Oggetto: **CUP 9843**

Progetto: Istanza per il rilascio del provvedimento di VIA integrata con la Vinca nell'ambito del Provvedimento autorizzatorio unico regionale ex art.27bis D.lgs.152/2006 e ss.mm.ii. relativamente all'intervento “*Progetto realizzazione impianto produzione energia elettrica fonte eolica denominato 'Ariano Montecalvo' nei Comuni di Ariano Irpino (AV) e Montecalvo Irpino (AV) e con opere di connessione nei comuni di Ariano Irpino (AV), Montecalvo Irpino (AV) e Castelfranco in Miscano (BN)*”

Proponente: RWE Renewables Italia S.r.l.

### **Resoconto della quinta riunione di lavoro del 15 dicembre 2025 con Rapporto finale**

Fig. 2. Perimetrazioni “Antica Aequum Tunicum” (M060) e “Via Traiana” (M099) con la posizione dell'aerogeneratore AI4 (elaborazione dall'Atlante delle Zone di interesse archeologico allegato al preliminare di Piano Paesaggistico Regionale della Regione Campania).

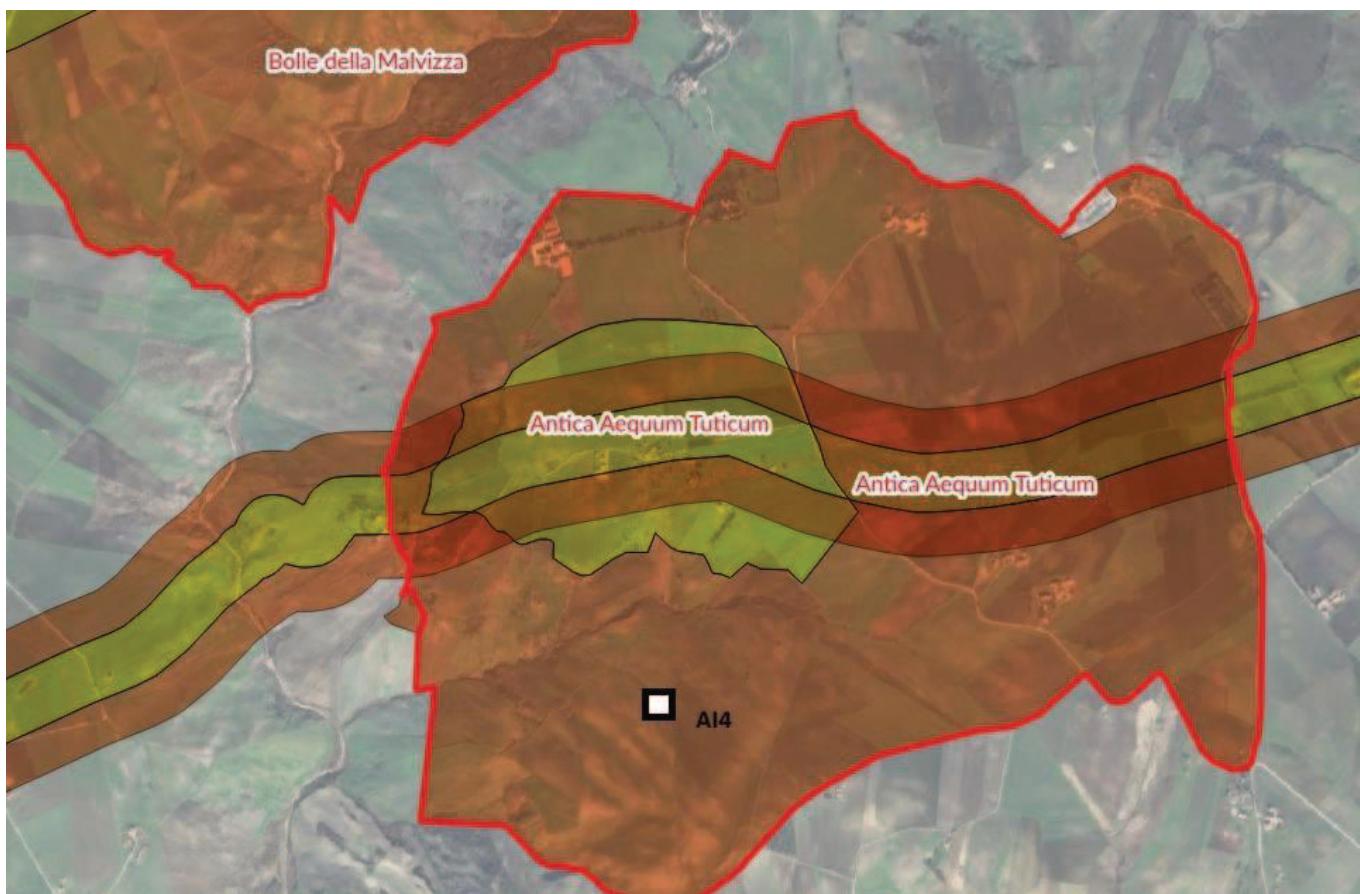
comma 1, lett. m) del D.Lgs. n. 42/2004 (Fig. 2, retino giallo) del *vicus* romano di *Aequum Tunicum* in loc. **Sant'Eleuterio (M060)**, snodo viario di importanza strategica attraversato dall'asse della *via Aemilia* in età repubblicana e dalle vie *Traiana* e *Herculia* in età imperiale e oggetto di rioccupazione a partire dall'Alto Medioevo fino al XIII-XIV secolo. Nel suddetto preliminare di PPR, tra le zone di interesse archeologico tutelate per legge ai sensi dell'art. 142, comma 1, lett. m) del Codice dei Beni culturali e del paesaggio, risulta individuato e perimetrato anche il **tracciato della via Traiana (M099)** – già sottoposto a vincolo di tutela diretta e indiretta per effetto dei DD.DD.RR. n. 1027 del 19/05/2011 e n. 1033 del 20/05/2011 – che, attraversato il *vicus* di *Aequum Tunicum*, prosegue in direzione nordest verso Masseria La Sprinia e interseca l'area di progetto dell'impianto *de quo* (Fig. 2, con distinzione tra la “Zona m - Contesto paesaggistico” *stricto sensu*, campita in giallo, e l’“Ulteriore contesto di protezione archeologica” corrispondente al retino arancione);

Fig. 3. Perimetrazione “Bolle della Malvizza” (M061) con la posizione degli aerogeneratori MI1 e MI3 (elaborazione dall’Atlante delle Zone di interesse archeologico allegato al preliminare di Piano Paesaggistico Regionale della Regione Campania).

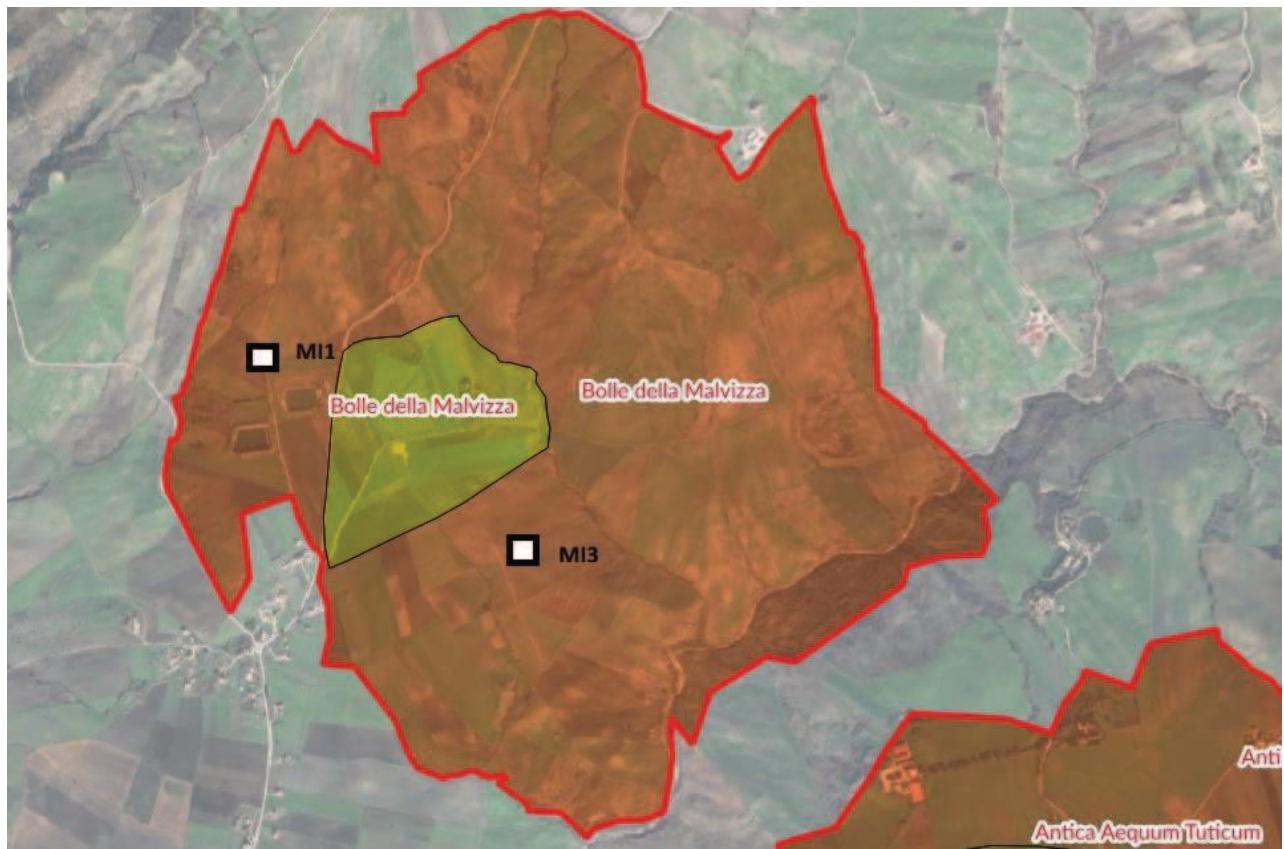
- gli aerogeneratori denominati **MI1** e **MI3**, nel Comune di Montecalvo Irpino, ricadono nell’“ulteriore contesto di protezione archeologica” (Fig. 3, retino arancione) che circonda la “Zona m - contesto paesaggistico” ai sensi dell'art. 142, comma 1, lett. m) del D.Lgs. n. 42/2004 (Fig. 2, retino giallo) del geosito delle **Bolle della Malvizza (M061)**, dove, in un contesto di marcata morfosingolarità determinato da un fenomeno di vulcanismo secondario consistente in emissioni di gas sprigionantisi da vulcanetti di fango (le cc.dd. “salse fredde”), è documentata la presenza di un'area sacra di fase sannitica (IV-III sec. a.C.) indiziata dal rinvenimento di materiali mobili e terrecotte architettoniche.

Fig. 3. Perimetrazione della componente n. 019 del sito seriale "Via Appia. *Regina viarum*" con il posizionamento dell'aerogeneratore AI4 (elaborazione dalla cartografia reperibile sul sito <https://whc.unesco.org/>).

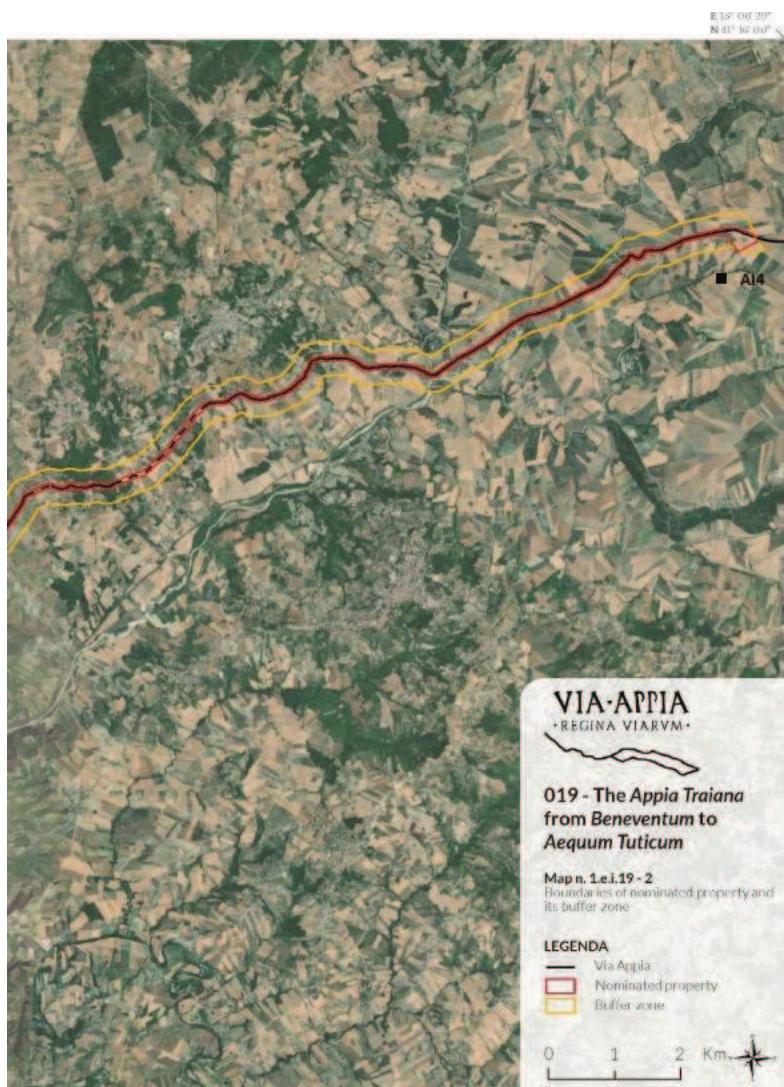
Si aggiunga che il *vicus* romano di *Aequum Tunicum* e il tratto della *via Traiana* che lo raggiunge provenendo da Benevento sono recentemente rientrati – come componente n. 019 – nel sito seriale “*Via Appia. Regina viarum*”, iscritto nella Lista del Patrimonio Mondiale UNESCO in occasione della 46<sup>a</sup> sessione del Comitato del Patrimonio Mondiale tenutasi a New Delhi in data 27/07/2024 (Fig. 3, con distinzione fra la “core zone” del bene in rosso e la “buffer zone” all’interno della linea gialla).

Fig. 4. Vicinanza dell'aerogeneratore AI6 alla masseria Piano di Nuzzo nel territorio di Ariano Irpino.

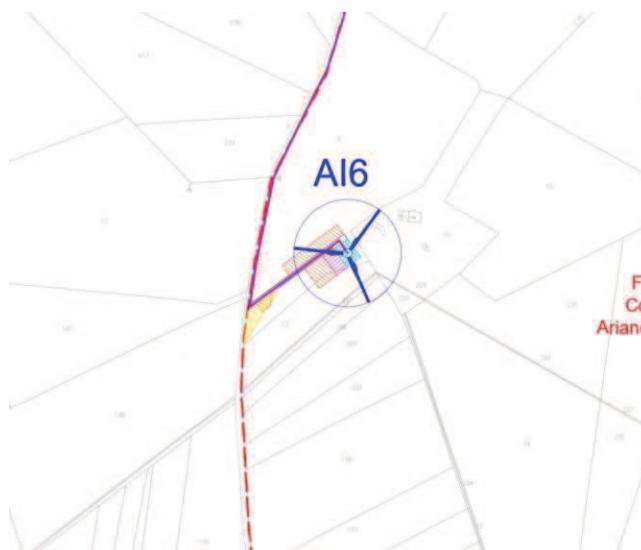
- Per ciò che riguarda la cabina di trasformazione Utente SSE, essa si trova posizionata a 60 m circa dalla Masseria La Sprinia, tutelata in forza del D.M. 23/01/1995, e a meno di 500 m dal tratto della via Traiana al momento ancora non compreso nel sito seriale UNESCO, componente n. 019, ma sottoposto a vincolo di tutela diretta e indiretta per effetto dei DD.DD.RR. n. 1027 del 19/05/2011 e n. 1033 del 20/05/2011.

Fig. 2. Perimetrazioni “Antica Aequum Tūticūm” (M060) e “Via Traiana” (M099) con la posizione dell'aerogeneratore AI4 (elaborazione dall'Atlante delle Zone di interesse archeologico allegato al preliminare di Piano Paesaggistico Regionale della Regione Campania).

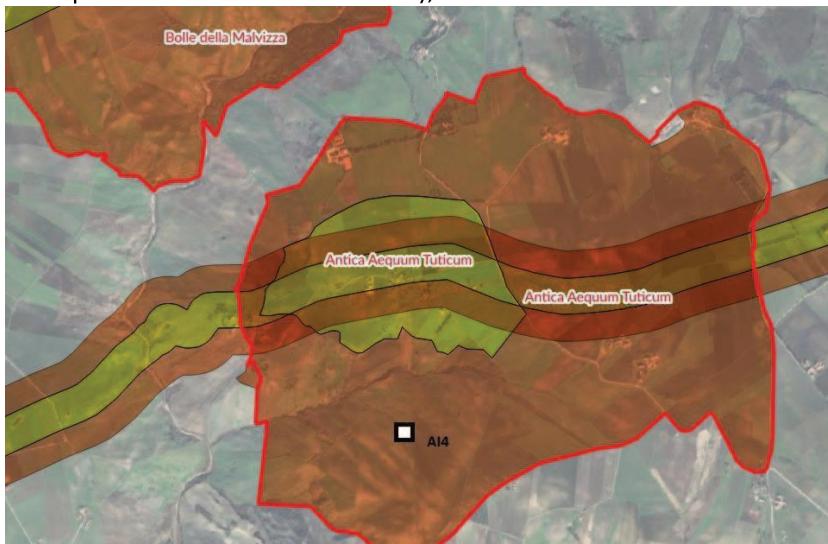
tutelate per legge ai sensi dell'art. 142, comma 1, lett. m) del Codice dei Beni culturali e del paesaggio, risulta individuato e perimetrato anche il **tracciato della via Traiana (M099)** – già sottoposto a vincolo di tutela diretta e indiretta per effetto dei DD.DD.RR. n. 1027 del 19/05/2011 e n. 1033 del 20/05/2011 – che, attraversato il *vicus* di *Aequum Tūticūm*, prosegue in direzione nordest verso Masseria La Sprinia e interseca l'area di progetto dell'impianto *de quo* (Fig. 2, con distinzione tra la “Zona m - Contesto paesaggistico” *stricto sensu*, campita in giallo, e l’“Ulteriore contesto di protezione archeologica” corrispondente al retino arancione);

Fig. 3. Perimetrazione “Bolle della Malvizza” (M061) con la posizione degli aerogeneratori MI1 e MI3 (elaborazione dall’Atlante delle Zone di interesse archeologico allegato al preliminare di Piano Paesaggistico Regionale della Regione Campania).

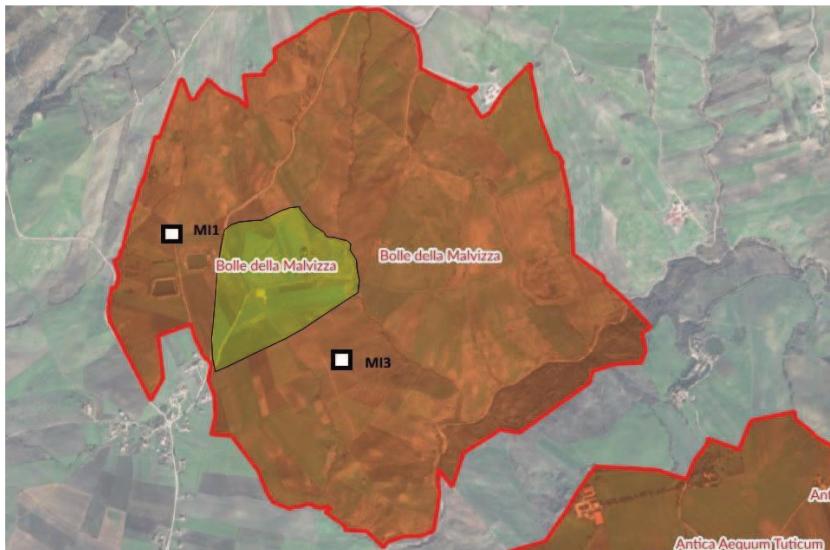
- gli aerogeneratori denominati **MI1 e MI3**, nel Comune di Montecalvo Irpino, ricadono nell’“ulteriore contesto di protezione archeologica” (Fig. 3, retino arancione) che circonda la “Zona m - contesto paesaggistico” ai sensi dell'art. 142, comma 1, lett. m) del D.Lgs. n. 42/2004 (Fig. 2, retino giallo) del geosito delle *Bolle della Malvizza* (M061), dove, in un contesto di marcata morfosingolarità determinato da un fenomeno di vulcanismo secondario consistente in emissioni di gas sprigionantisi da vulcanetti di fango (le cc.dd. “salse fredde”), è documentata la presenza di un'area sacra di fase sannitica (IV-III sec. a.C.) indiziata dal rinvenimento di materiali mobili e terrecotte architettoniche.

Fig. 3. Perimetrazione della componente n. 019 del sito seriale "Via Appia. Regina viarum" con il posizionamento dell'aerogeneratore AI4 (elaborazione dalla cartografia reperibile sul sito <https://whc.unesco.org/>).

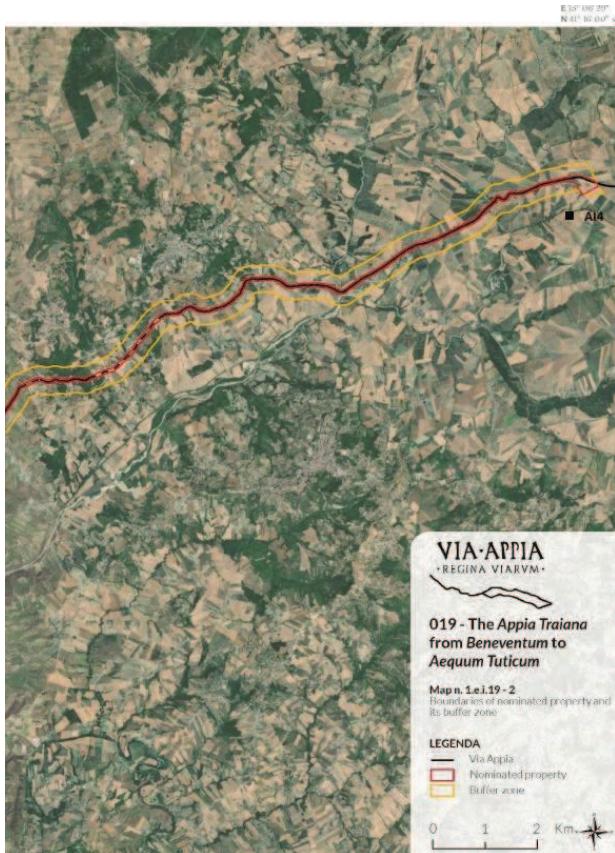
Si evidenzia che, a mente della Deliberazione n. 746 del 22/10/2025 della Giunta Regionale della Campania, rubricata come “Piano paesaggistico regionale (PPR). Preliminare adozione della proposta di Piano” (BURC n. 77 del 30/10/2025), “nelle more della definitiva adozione del Piano, permane la cogenza delle «dichiarazioni di notevole di interesse pubblico», così come stabilite dalla D.G.R.C. n. 620 del 24 novembre 2022 e modificata dalla presente delibera, nonché le perimetrazioni delle categorie di beni di cui all’art. 142 del Codice, così come individuate negli elaborati della proposta di Piano allegati” alla suddetta Delibera.
